**Avis de la mission régionale d'autorité sur la demande
de renouvellement de l'exploitation d'une carrière de schistes ardoisiers à
ciel ouvert aux lieux-dits : « La Bouyo et Le Coustal»
Commune de Saint-Hippolyte (Aveyron)**

N° saisine : 2022 – 10 524

N° MRAe 2022APO62

Avis émis le 03 juin 2022

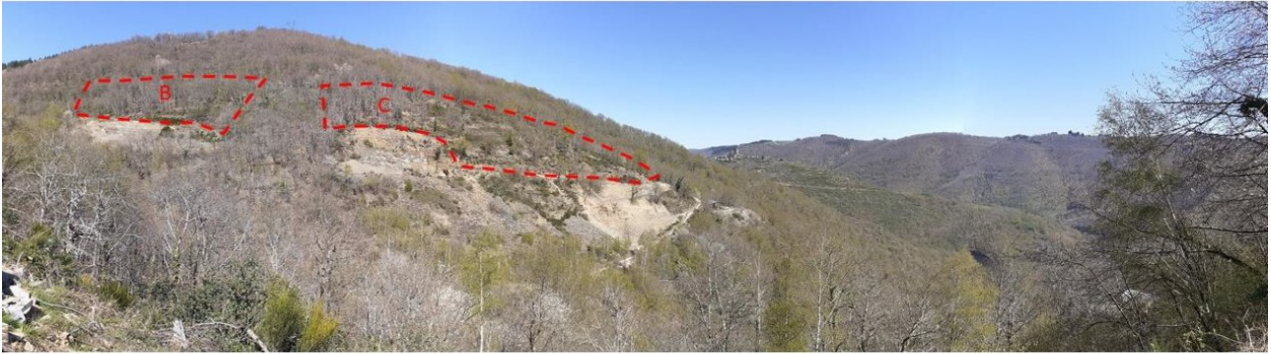
Le carrier conclut que, depuis le hameau de Sergeant, la visibilité actuelle sur les fronts situés sur l'autre versant ne sera pas modifiée par le projet. L'impact du projet est évalué comme fort. Depuis la route communale, les usagers, principalement les riverains sur cette partie de la route, peuvent également apercevoir les fronts en évolution de la carrière depuis ces points de vue. Néanmoins, avec la végétation et les virages, l'impact est moyen, voire faible à certains endroits. Enfin, depuis le hameau « des Canines », la carrière est visible en totalité. Néanmoins, la zone A est moins visible du fait de son orientation. Les surfaces minérales perçues augmenteront dues à l'extension. L'impact est considéré comme moyen.

La MRAe note que le carrier n'a pas procédé dans son étude d'impact à la recherche de mesures d'intégration paysagère permettant de minimiser, pour les quelques habitations précédemment identifiées, les incidences visuelles générées par l'extension. En l'état, le niveau des impacts résiduels demeure identique à celui déterminé au moment de la caractérisation des impacts bruts.

Afin de parvenir à un niveau d'impact résiduel faible depuis le hameau de Sergeant, depuis le hameau « des Canines » et depuis la RD96, la MRAe recommande d'intégrer à l'étude d'impact des mesures proposant une meilleure intégration paysagère .
